Aufstellung eines Bebauungsplanes mit Grünordnungsplan sowie Änderung des Flächennutzungs- und Landschaftsplanes „Solarpark Ottowind“

Umweltbezogene Stellungnahmen aus der Unterrichtung der Behörden und Träger öffentlicher Belange gem. § 4 Abs. 1 BauGB. Von Seiten der Öffentlichkeit wurden keine Stellungnahmen abgegeben.

Hinweiskarte Oberflächenabfluss und Sturzflut

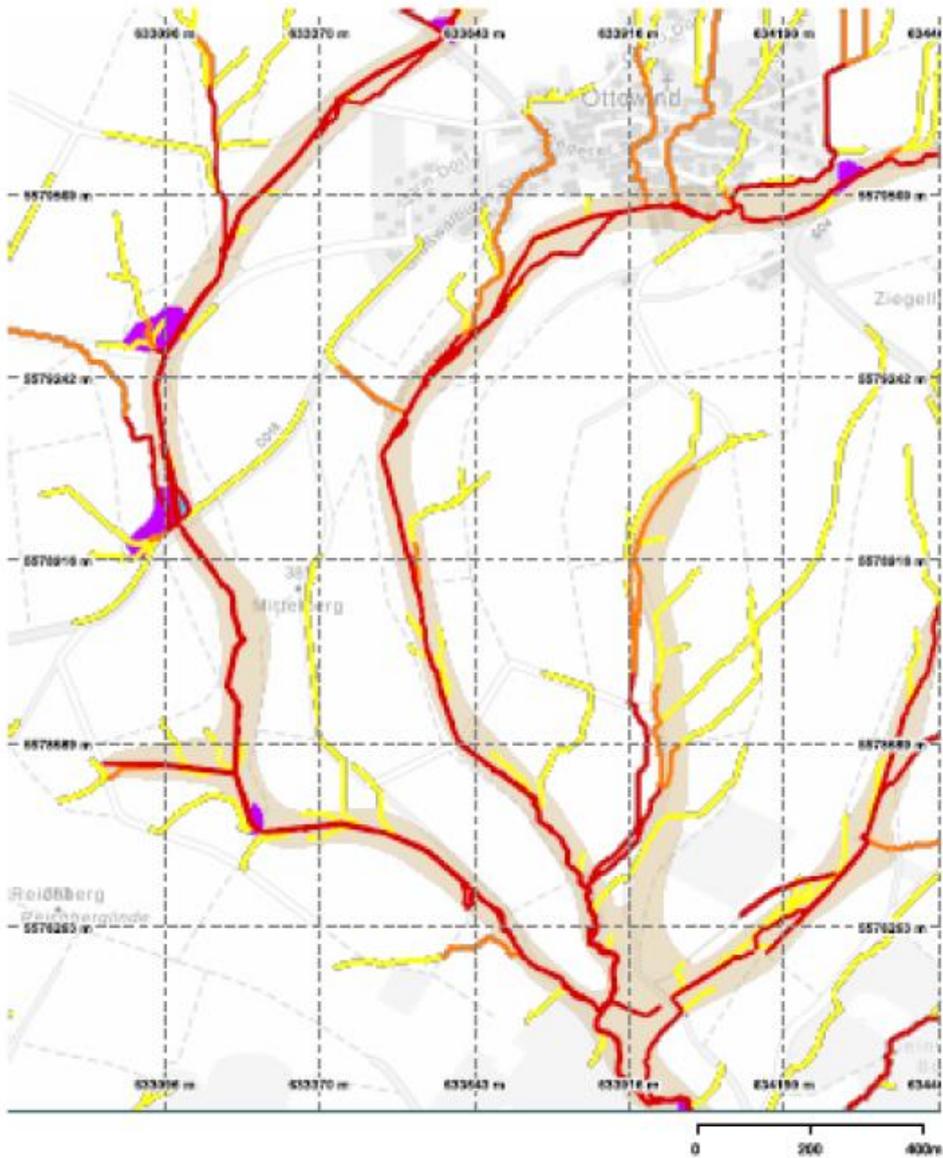
1. Es gibt allgemeine Hinweise für eine Gefährdung durch wild abfließendes Wasser: Das Baugebiet berührt potentielle Fließwege bei Starkregen (vgl. Anlage).

Sturzflutkarte mit geplanten PV-Anlagen (schwarz umrandet)

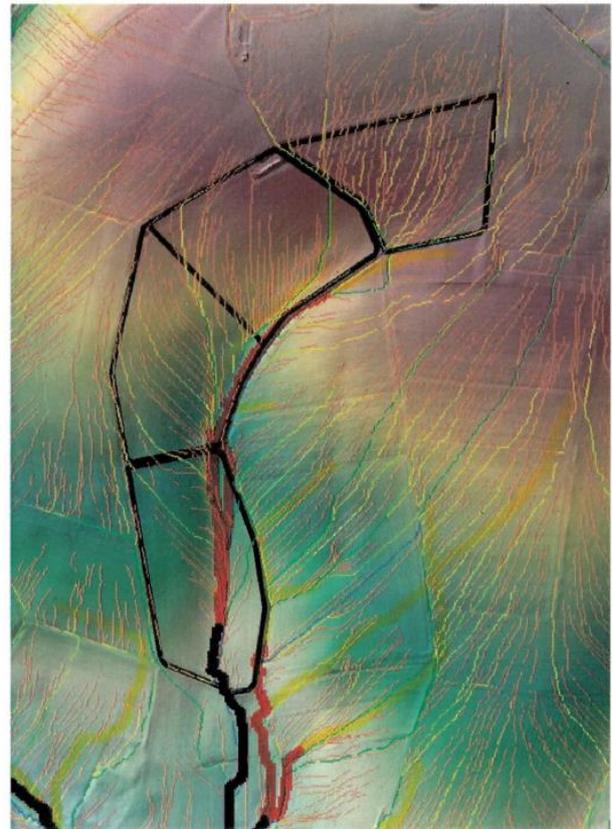
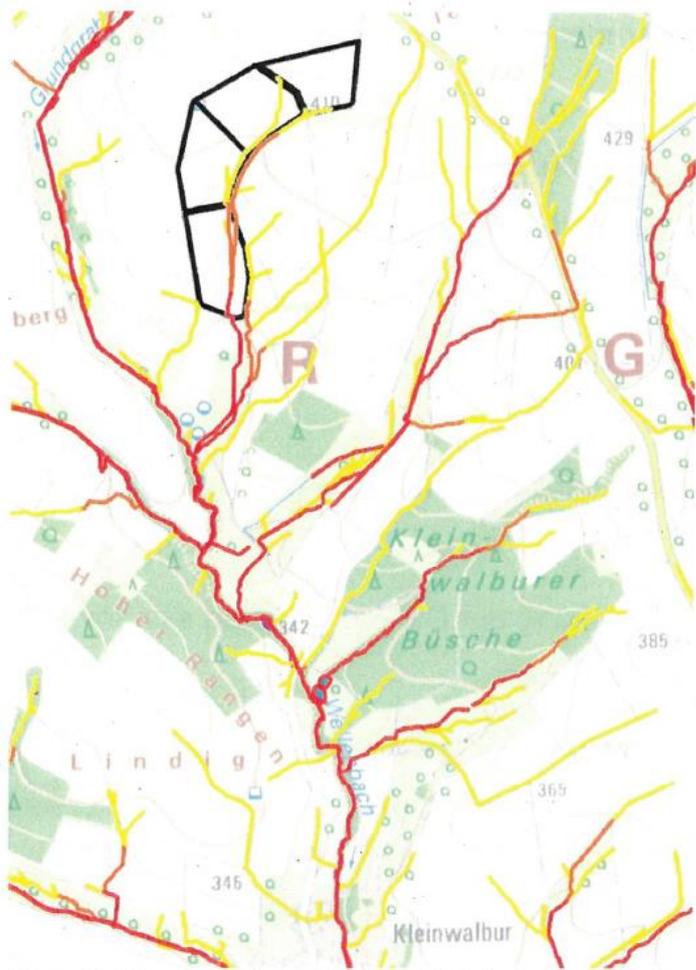
Bodenkundlich ist laut UEBK25 mit flachgründigen kalkreichen Rendzinen und Pararendzinen zu rechnen. Das Gelände ist weit überwiegend mäßig bis stärker geneigt.

Wegen der standörtlichen Gegebenheiten sind folgende Vorgaben einzuhalten:

- Verwendung von wirkstabilen Korrosionsschutzlegierungen für Montage und Befestigung (Ramm-pfähle) der Module und sonstige oberirdische Befestigungselemente (Zink-Magnesium-Aluminium-Legierungen, z.B. Magnelis©, WZM©Wuppermann, o.ä.).
- Wegen des skelettreichen und teilweise scharfkantigen Untergrundes, sowie des teilweise flachgründigen Untergrundes, ist ein Vorbohren bzw. Vorrammen erforderlich, da ansonsten mit erhöhtem Abrieb der Beschichtung zu rechnen ist.
- Die Tiefe der Verankerung ist auf das statisch unbedingt notwendige Maß zu beschränken (möglichst nicht tiefer als 1,3 m).
- Die Tiefe der Kabelgräben ist auf 80cm zu begrenzen und sie sollen möglichst quer zum Hangabfluss errichtet werden.

- Die Kabelgräben sind schichtenweise wieder mit Unterboden und Oberboden herzustellen. Es darf keine nachhaltige Schwächung der Deckschichten eintreten.
- In den steileren Hangbereichen (> 10%), in den rinnenartigen Strukturen und den potentiellen Sturzflutbereichen (S. Karten oben) sind abflussverzögernde Maßnahmen vorzunehmen.
- Der Bau und Rückbau der Anlage ist durch eine bodenkundliche Baubegleitung zu betreuen und zu dokumentieren.
- Eine bodenkundliche Baubegleitung hat die Einhaltung der DIN-Vorschriften sicherzustellen und die abflussverzögernden Maßnahmen zu planen

Einer Vermeidung von Verdichtung und damit einhergehender verringerter Infiltrationsfähigkeit und erhöhtem Oberflächenabfluss ist besondere Beachtung zu schenken. Sollten in den ersten 5 Jahren trotz der ergriffenen Maßnahmen erhöhte Oberflächenabflüsse festgestellt werden, sind nachträglich zusätzliche, abflussvermindernde Maßnahmen durchzuführen.

Die Hinweise zu Oberflächenwasserabflüssen werden zur Kenntnis genommen. Nach den Erfahrungen des Vorhabensträgers und des Planers treten Bodenerosionen nur auf, wenn während der Bauausführung keine Bodenbedeckung vorliegt und gleichzeitig ein Starkregenereignis eintritt.

Für das Vorhaben ist ein vollständige Versickerung vorgesehen, die nicht konzentriert an den Tischunterkanten entsteht, sondern auch zwischen den Paneelen. Im Rahmen der bodenkundlichen Untersuchung wird das Erfordernis weiterer Rückhaltungen aufgrund der Bodenart und Versickerungsfähigkeit des Bodens geprüft.

Hinsichtlich der Hinweise zu Einträgen von Zink, Gebietswasserabflüssen und der Gründung wird folgende Festsetzung unter B 4.5 aufgenommen

„Vor der Ausführung ist eine bodenkundliche Untersuchung nach der nach bodenkundlichen Kartieranleitung (KA5) durchzuführen und das Niveau der stofflichen Vorbelastung des überplanten Bereiches zu bestimmen (insbesondere des Zinkgehalts). Wenn ein Überschreiten der Vorsorgewerte nach BBodSchV (Anhang 2, Nr. 4.1) zu erwarten ist, sind durch geeignete Maßnahmen der Eintrag von Stoffen (insbesondere Zink) aus der Trägerkonstruktion der Anlage in den Boden oder das Grundwasser zu verhindern (z.B. durch Verwendung von korrosionsfesten Legierungen). In der bodenkundlichen Untersuchung ist ferner die Tiefe der Verankerung und eine Vorbehandlung (Bohren bzw. Vorrammen) vor der Verankerung der Profile festzulegen sowie das Erfordernis von Rückhaltungen aufgrund der Bodenart und Versi-
